設工認その13で申請した設備機器のうち耐震裕度が厳しいものの保守性について

令和2年9月18日
日本原子力研究開発機構
原子力科学研究所

【R2.8.24 コメント】

①2次冷却系設備主配管

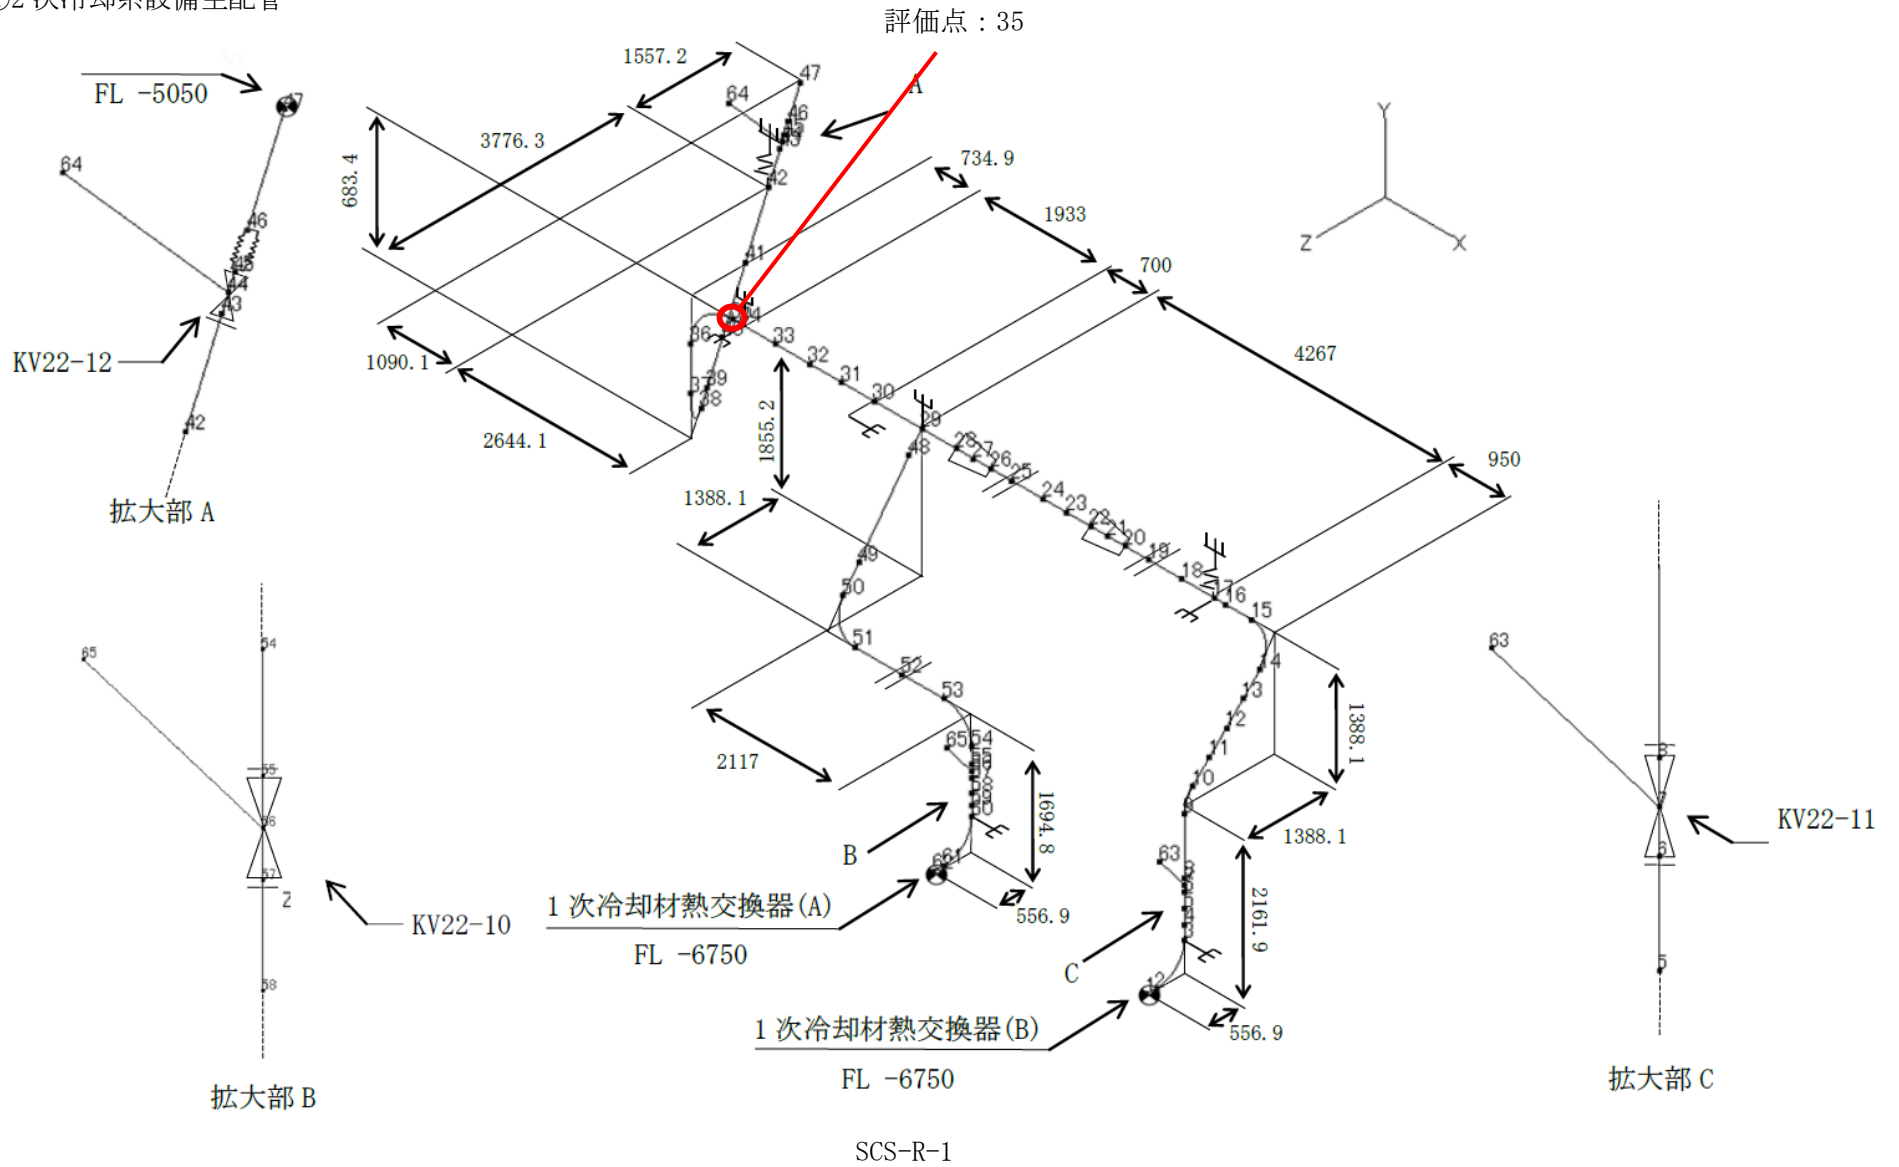
- ・最も耐震裕度が低い設備の耐震裕度を見直しについて、検討内容をフロー図のような形で示すこと。
- ・耐震裕度 1.2 を下回る設備はどれだけあるか。また、どのような考え方で保守性を評価したのか説明すること。

・保守性について

2次冷却系設備主配管 SCS-R-1 では、スペクトルモーダル解析を行っている。スペクトルモーダル解析は各モードの時間的な変化を考慮せず、設備の各固有周期の最大応答を算出している。そのため各モードの時間的な変化や水平地震動と上下地震動の応答の時間的な相違を考慮した時刻歴応答解析よりも保守的な評価となっている。
